Examen au cas par cas 007634/KK P Construction d'une centrale photovoltaïque au sol à Saint Bris le Vineux (89 530)

Ce document fait office de réponse à une deuxième demande de pièces complémentaires.

Objet : demande de compléments concernant le dossier « SAINT-BRIS-LE-VINEUX (89) - Centrale photovoltaïque » déposé sur le portail de l'évaluation environnementale le 22/10/2025 (référence 007634/KK P)

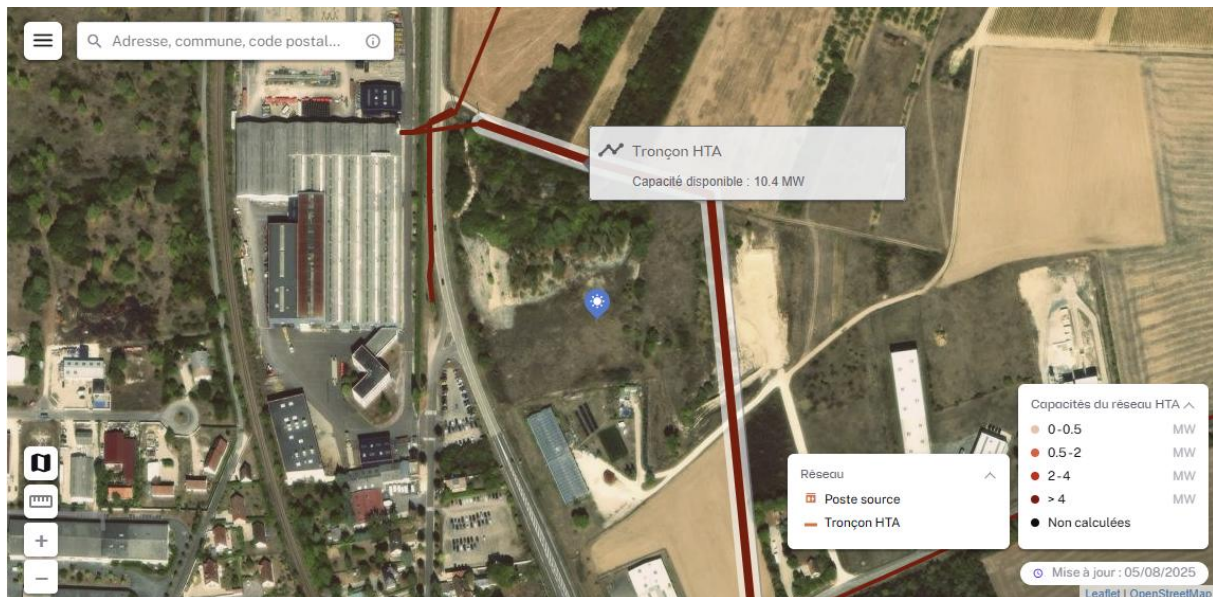
3. Le nombre de tables, le nombre de modules et leur puissance unitaire

Conformément aux plans réalisés, l'agencement du parc photovoltaïque est prévu avec :

- Nombre de tables : 77

- Nombre de modules : 1386
- Puissance unitaire des modules : 660 Wc

Ces valeurs correspondent au plan transmis lors de la 1^{ère} demande de complétude le 22/10/2025.

À noter que ces plans ne sont pas ceux de l'autorisation d'urbanisme, le nombre de modules peut varier bien qu'ils restent proches de la version finale.

Le nombre de modules peut être amené à évoluer et notamment à diminuer. En effet, la technologie des modules photovoltaïque est en perpétuelle évolution et lors de la construction de la centrale photovoltaïque, la puissance unitaire des modules peut avoir augmenté. Cette augmentation diminuerait donc le nombre de modules. Malgré cela, la puissance totale du projet ne sera pas supérieure à 999 kWc.
